**2025\_CBS\_02629 OMV\_2023121372 K - aanvraag omgevingsvergunning voor het bouwen van studentenhuisvesting en een kantoorgebouw met ondergrondse parking en omgevingsaanleg - met openbaar onderzoek - Koopvaardijlaan, 9000 Gent - Weigering**

**Beslissing:** Goedgekeurd in besloten vergadering van 20 maart 2025

- Onderwerp: het bouwen van studentenhuisvesting en een kantoorgebouw met ondergrondse parking en omgevingsaanleg
- Adres: Koopvaardijlaan 54, 56, 56A, 58 en 60, 9000 Gent
- Kadastrale gegevens: afdeling 7 sectie G nrs. 832A2, 832X, 832Z en 839N

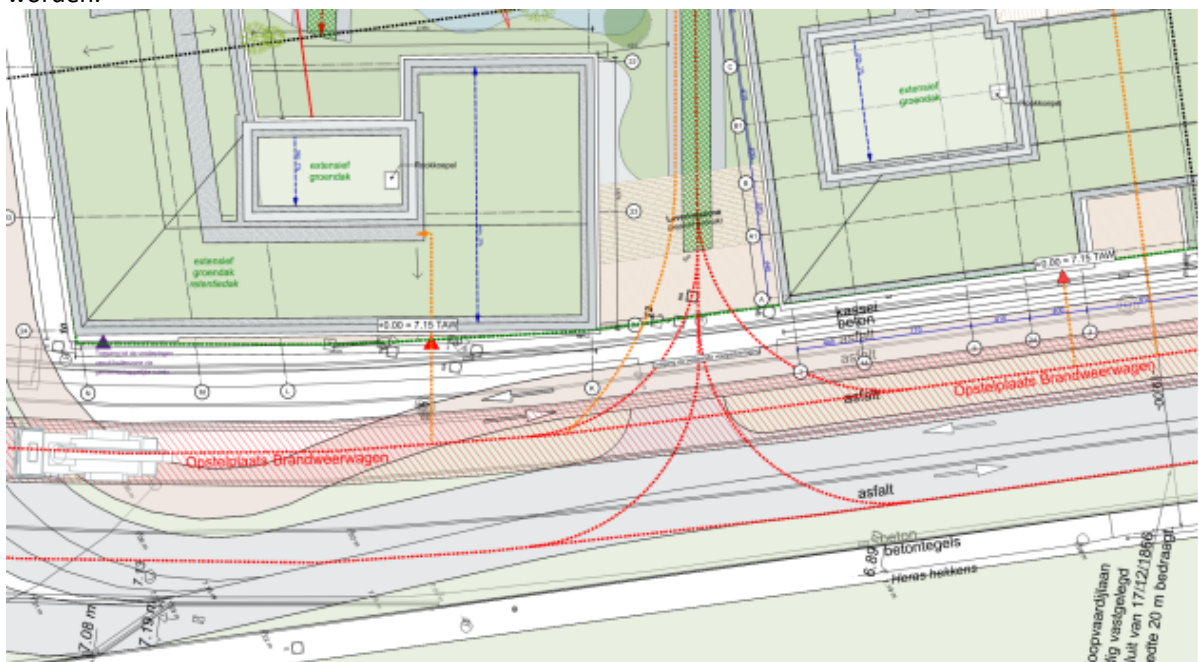
Er zal slechts één oprit met een breedte van maximum 6 meter op het openbaar domein worden toegestaan en dit in functie van de ondergrondse garage. Deze dient ook gebruikt te worden voor laden en lossen, de zone die hiervoor op het plan voorzien is als "Leveringszone (beperkt gebruik)", is uit de vergunning te sluiten. Alles moet afgehandeld worden via de oprit van 6m.

Uitzondering hierop is de toegang voor de brandweer, hiervoor zal tussen het gebouw van de studentenhuisvesting en het kantoor een verlaging voorzien worden, bepaald adhv brandweersimulaties. Hier zullen palen geplaatst worden om oneigenlijk gebruik tegen te gaan. Bij de toekomstige aanleg van het openbaar domein zal deze brandweertoeegang gesupprimeerd worden.

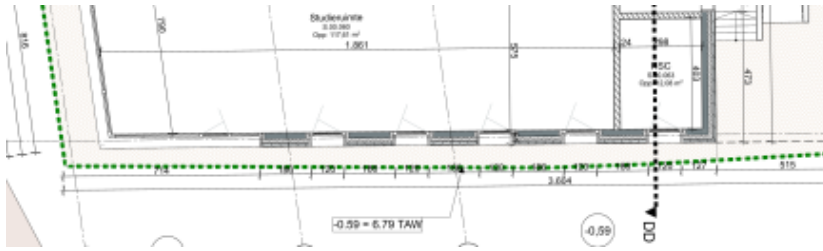
De voorgestelde diameters kunnen niet aangesloten worden, de maximale diameters staan beschreven in de bepalingen van het Bijzonder Waterverkoopreglement huisaansluitingen. Dit reglement is terug te vinden op [www.farys.be/wettelijke-bepalingen](http://www.farys.be/wettelijke-bepalingen).

Er is geen septische put getekend voor het kantoorgebouw, alle toiletten dienen op een septische put aangesloten te worden.

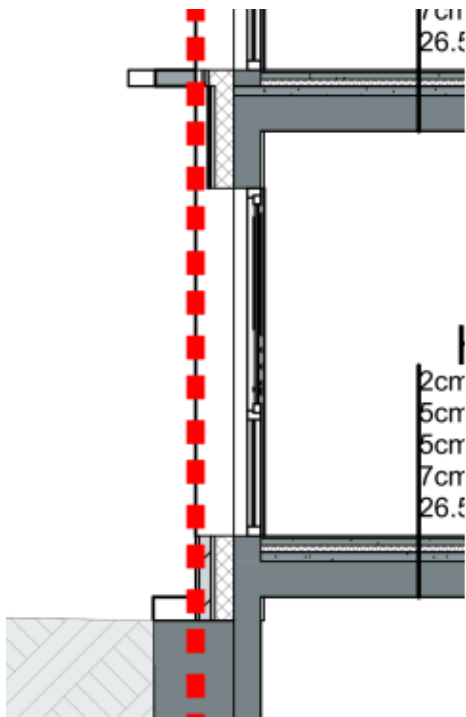
De groene stippellijn komt niet overeen met de perceelsgrenzen op de snedes (rode stippellijn).

Deze spie voor het gebouw dient of:

- bij het openbaar domein gevoegd te worden, er dient een aangepast rooilijnenplan toegevoegd worden;
- duidelijk onderdeel uit te maken van de private eigendom en dit door een leesbare en zichtbare afscheiding van het openbaar domein (bijvoorbeeld door middel van een dorpel, afsluiting, verschil in materialen etc.).

Perceelsgrens op verschillende snedes/aanzichten zijn aan te passen;  
Funderingen dienen volledig op eigen terrein opgetrokken te worden en er dient rekening gehouden te worden met de maaiveldpeilen van het bestaande openbaar domein, hier dient op aangesloten te worden.

Het is niet duidelijk wat hier nog voorbij de perceelsgrens komt, dit valt niet af te lezen op deze snede noch op het grondplan.

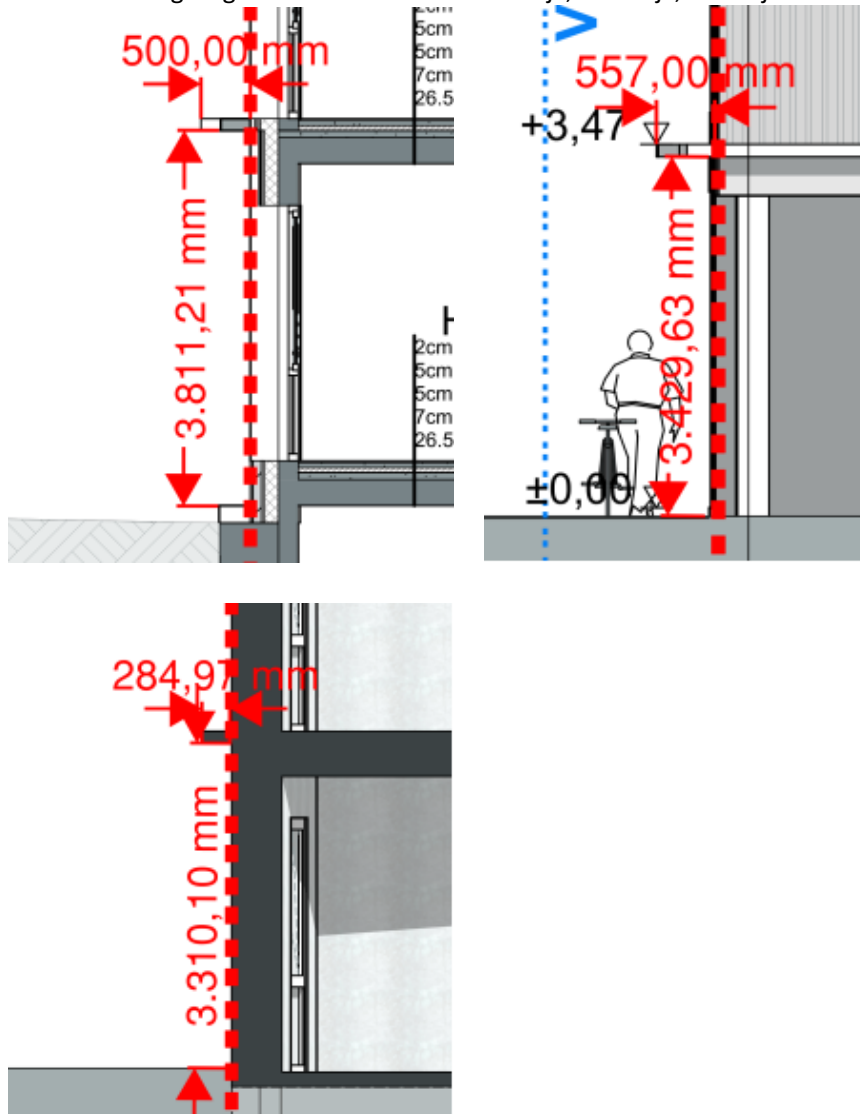
Er wordt een 50cm uitspringend geveldetail voorzien op een hoogte van 380cm, dit voldoet niet en is aan te passen. Uitsprongen dienen te voldoen aan de voorwaarden uit het Algemeen Bouwreglement

Hetzelfde kan gezegd worden over het noordelijk, oostelijk, zuidelijk en westelijk gevelaanzicht.

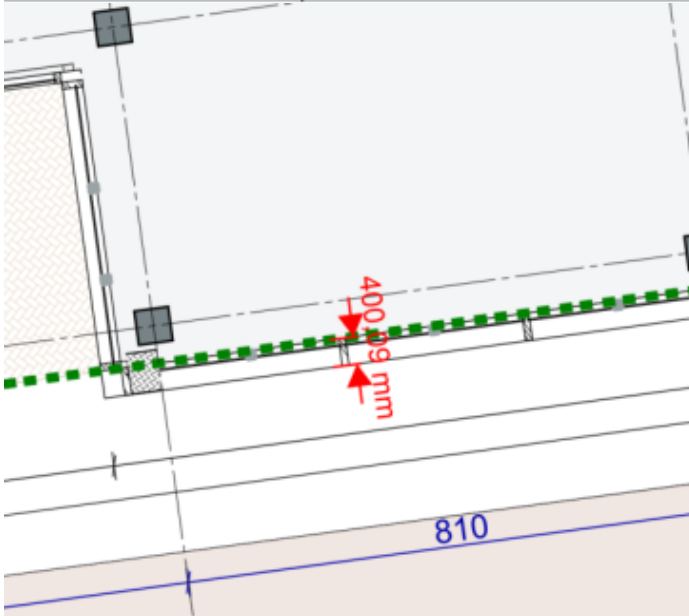
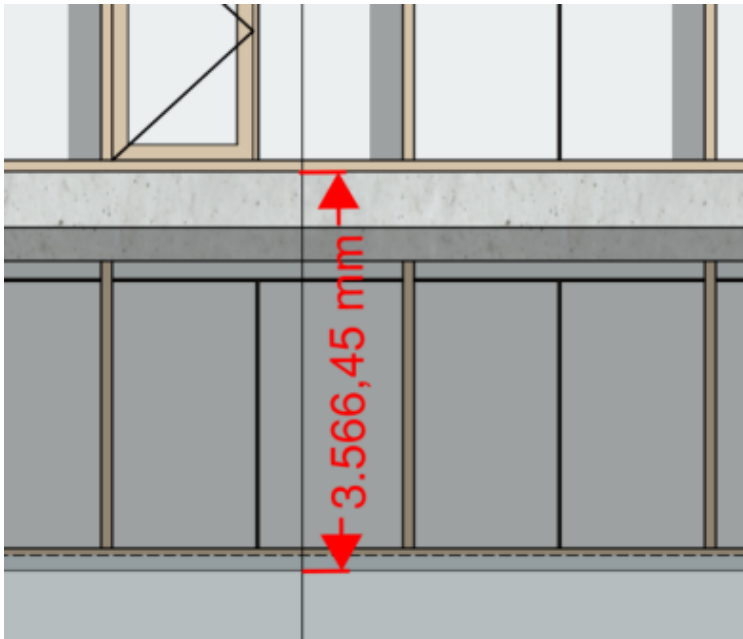
Aan de kantoorgebouwen wordt 40cm uitgesprongen op een hoogte van 356cm

Het plan is in die zin aan te passen.
